**Výstavba plynových motorů v Teplárně Komořany**

### **VYSVĚTLENÍ, ZMĚNA NEBO DOPLNĚNÍ ZADÁVACÍ DOKUMENTACE IV**

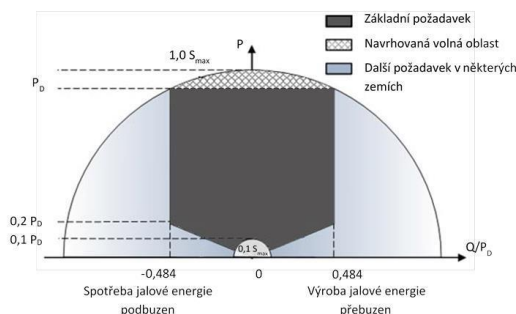
U Garantovaných parametrů jsme nezaznamenali požadovanou vztahnou hodnotu účinníku  $\cos \varphi$ , je prosím možné dodefinovat?

Zadavatel uvádí, že při prokazování provozního stavu LP2 bude požadavek  $\cos \varphi = +0,9$ , při prokazování ostatních provozních stavů LP1, LP3 – LP6 bude požadavek  $\cos \varphi = +0,8$ .

Zadavatel informuje, uvedený požadavek je doplněn do dokumentu A3.6 Garantované parametry list „Provozni stavy“ řádek 37. Upravené znění Zadávací dokumentace – KNIHA „A“ část A3 bod A3.6 Garantované parametry (soubor A3.6\_Garantované parametry\_fin\_rev1.xlsx) je uvedeno v Příloze č. 1 tohoto „Vysvětlení Zadávací dokumentace IV“ (úpravy pro rychlejší orientaci provedeny červeně).
